**Projet intitulé « Centrale de production de froid sur le site
Mouton Duvernet »
sur la commune de Lyon (69)**

Avis de l'Autorité environnementale

émis le 08-08-2017

**Avis de l'autorité environnementale sur la demande d'autorisation d'ouverture de
travaux miniers d'exploitation
d'un gîte géothermique basse température
sur la commune de Lyon
Département du Rhône
présentée par la société ELM**

Illustration 3: Localisation des puits de rejet et des piézomètres. Source : dossier de demande d'autorisation d'ouverture de travaux miniers, ELM.

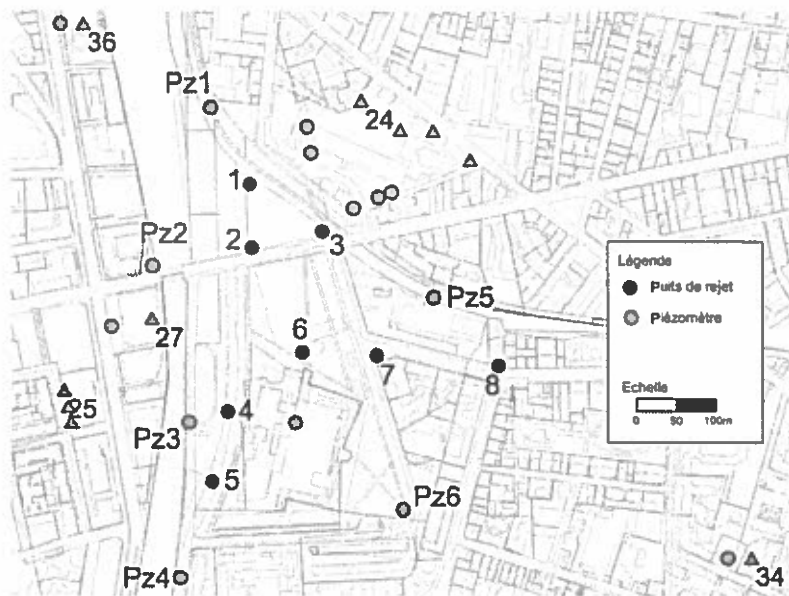
Les installations situées à proximité du projet et impactées (principalement thermiquement) par ce dernier, n'ont pas toutes été toutes caractérisées. L'Autorité environnementale recommande que les effets thermiques induits par le projet sur les installations existantes soient étudiés afin de s'assurer du bon équilibre des différents usages de la ressource.

Les dispositions prévues durant les travaux comme en phase d'exploitation permettent d'assurer une prise en compte des aspects environnementaux de manière satisfaisante. Il conviendrait cependant de documenter davantage l'absence d'impact sur les installations géothermiques en fonctionnement à proximité.
